OGGETTO: Linea AV/AC Verona – Padova – 1 Sub lotto Verona – Montebello Vicentino – Studio
di Impatto Ambientale – opere in variante – **osservazioni** .

In relazione all'oggetto si comunica che il Consiglio della 7^a Circoscrizione, nella
seduta del 10 marzo 2016 ha **APPROVATO** le allegate **18 OSSERVAZIONI**.

OGGETTO: Procedura di Valutazione d’Impatto Ambientale-Opere in Variante ai sensi del D.Lgs. 152/2006 e s.m.i. relativa al “Progetto definitivo della linea AV/AC Verona-Padova, Sublotto 1 Verona-Montebello”.

Tavola PI n. 11 Regolativo

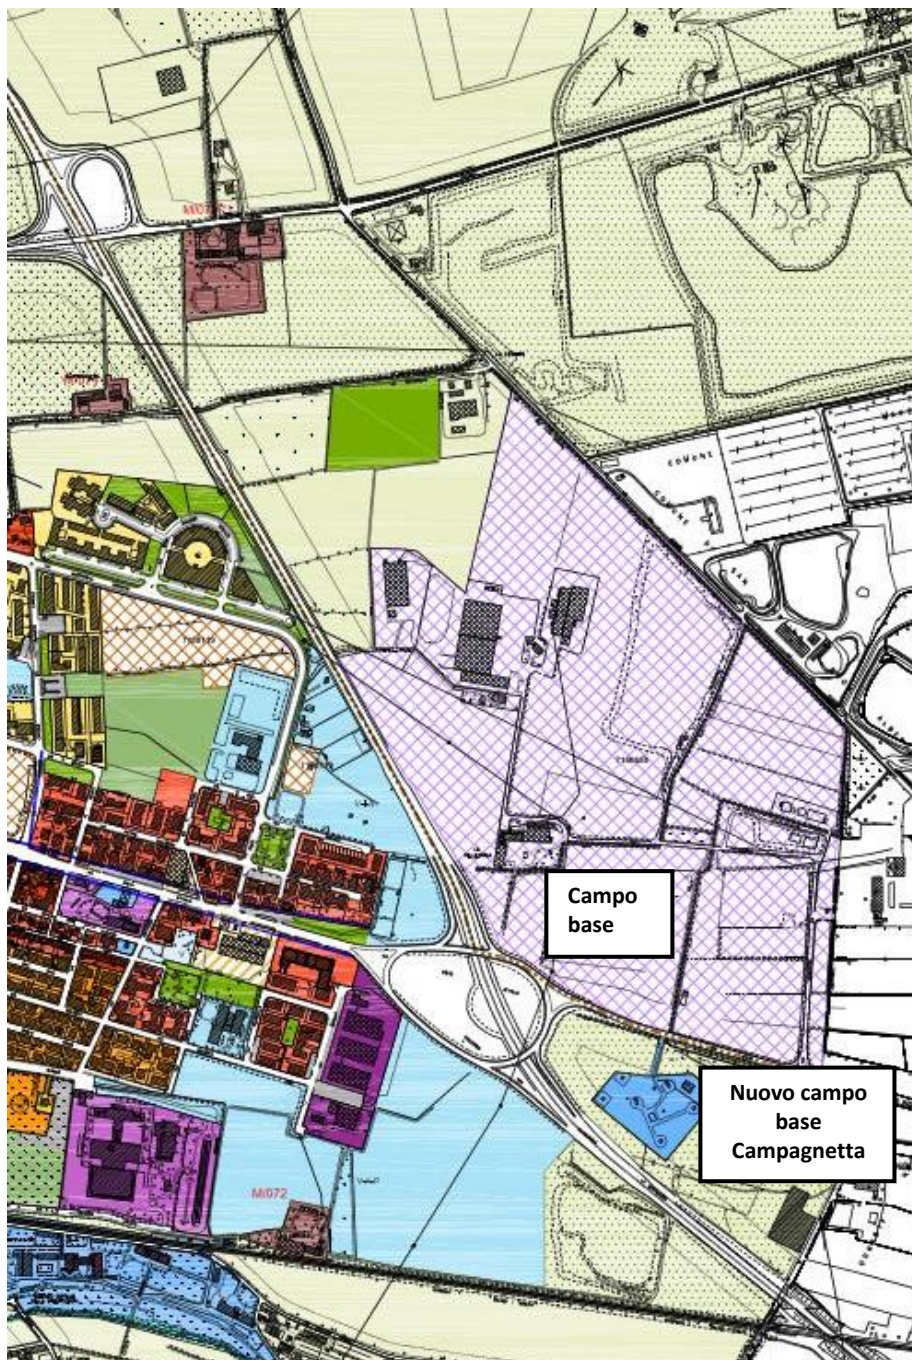
L’area individuata per il campo base non tiene conto del PUA, della convenzione e degli accordi sottoscritti tra le parti.

1. venga valutata la compatibilità della realizzazione del campo base con il PUA n. 7140650, di cui alla convenzione urbanistica sottoscritta in data 30 giugno 2009 tra azienda AIA S.p.A e Comune di Verona, sotto il profilo urbanistico, tempi di esecuzione dei lavori e delle opere previste che comprendono viabilità interna, pista ciclabile e verde di mitigazione

2. si individua quale area idonea per il campo base quella compresa tra la statale n. 11 e la tangenziale est di Verona (nota come area Campagnetta – vedi allegato) attualmente inutilizzata e non oggetto di interventi pianificatori nel Piano degli Interventi di Verona e già collegata alla statale n. 11 con una rotonda posta di fronte all’ingresso dello stabilimento AIA. Venga garantito il ripristino allo stato originale dei luoghi al termine dei lavori.

3. nel caso sia individuato un altro sito diverso da quello del punto 2, sia comunque previsto il collegamento diretto con la tangenziale est mediante la realizzazione delle necessarie infrastrutture viabilistiche.

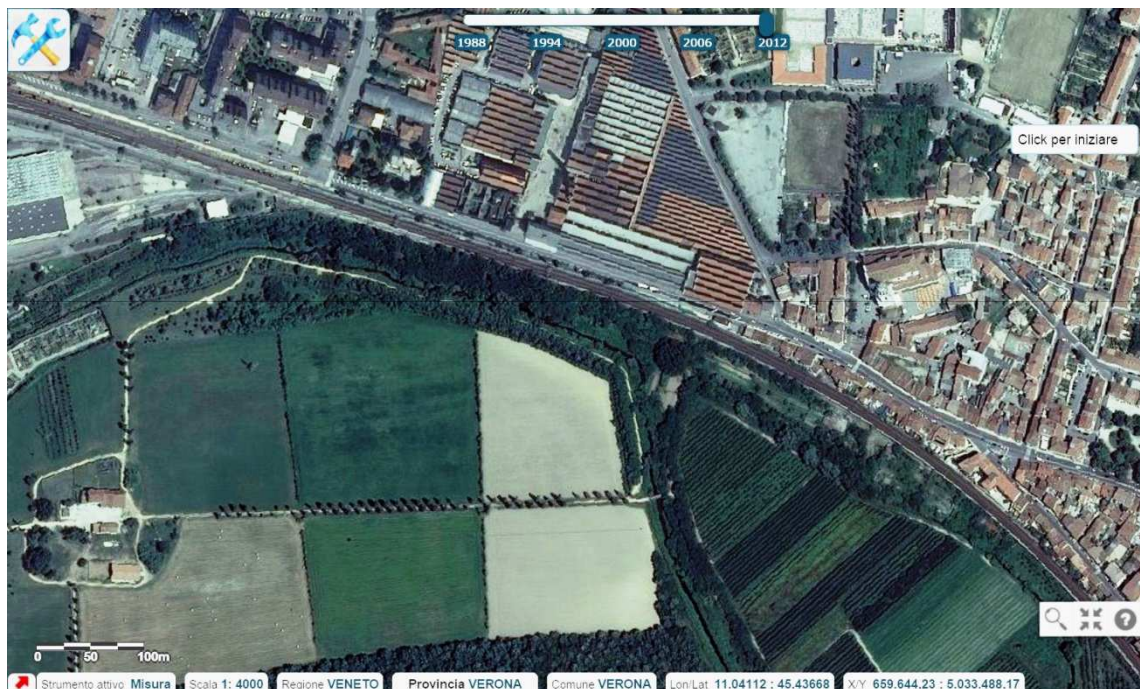
Dal confronto tra le planimetrie di Progetto e la foto aerea dell'area interessata dagli interventi di mitigazione sotto riportate risulta evidente che il rimboschimento proposto coincide prevalentemente con un'area forestale già esistente, in parte di origine naturale e in parte realizzata con fondi comunali negli anni passati; anche il confronto tra la foto attuale e le foto simulazioni) conferma che la piantagione prevista per la mitigazione dell'opera coincide prevalentemente con quella già presente allo stato attuale.

Pertanto le piantagioni previste, coincidendo prevalentemente con il bosco esistente, risultano del tutto insufficienti come opere di compensazione e mitigazione, anche in coerenza con quanto previsto dalla Legge Forestale Regionale (comma 2 dell'art. 15 della Legge Forestale Regionale n° 52/78) che per il rilascio dell'autorizzazione al disboscamento prevede obbligatoriamente la compensazione delle aree disboscate a carico del Concessionario, con destinazione a bosco di una superficie pari almeno alla superficie di disboscamento, con presentazione di un dettagliato Progetto di rimboschimento; in accordo con la normativa forestale regionale il rimboschimento compensativo non può essere realizzato in aree già boscate e non possono essere conteggiate a compensazione le piantagioni di carattere arbustivo; è anche possibile prevedere migliorie boschive ma in questo caso la superficie di compensazione prevista deve essere almeno doppia rispetto a quella di disboscamento.
